Acuerdo 1174 Por el cual se aprueba la incorporación del cambio en los límites de generación y absorción de potencia reactiva de la unidad 1 de la planta de generación Salvajina y la respectiva curva de carga

1174

4 Abril, 2019

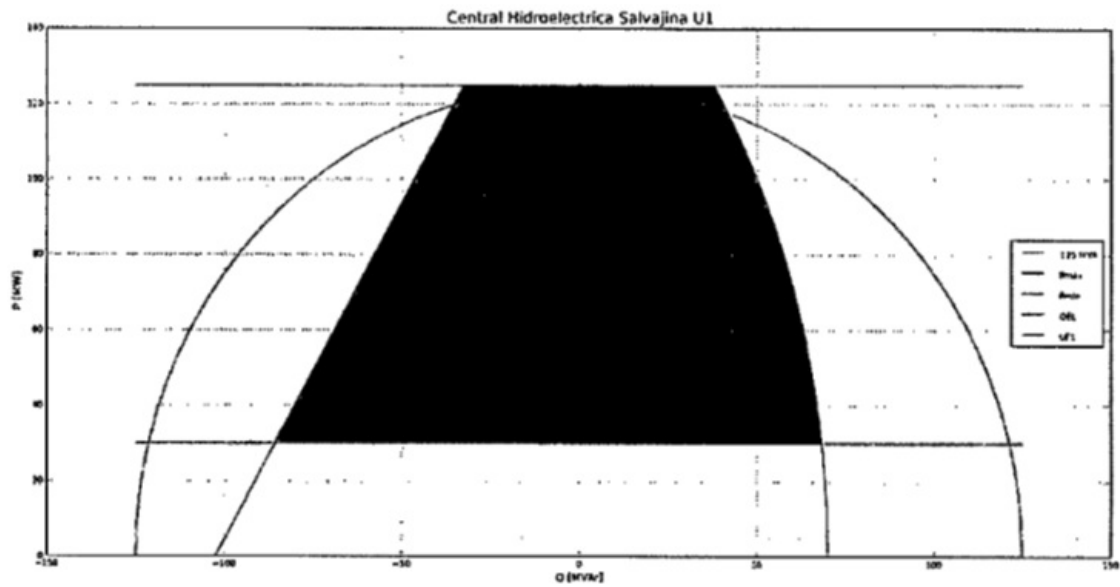
- 2** Que como resultado de la realización de las pruebas de potencia reactiva de la unidad 1 de la central hidroeléctrica Salvajina, se encontraron diferencias en los límites de generación y absorción de potencia reactiva, haciéndose necesario solicitar el cambio de los parámetros de la curva de cargabilidad.

- 1** Aprobar la declaración de una nueva curva operativa de carga de la unidad 1 de la central hidroeléctrica Salvajina, en la que se define la capacidad para entrega y absorción de potencia reactiva de la unidad en función de la potencia activa generada.

Unidad	Potencia activa [MW]	Potencia reactiva anterior [MVAR]	Potencia reactiva nueva [MVAR]
SALVAJINA 1	125	--	-33
	75	-29	-61
	30	--	-86
	125	--	38
	75	38	62
	30	--	72
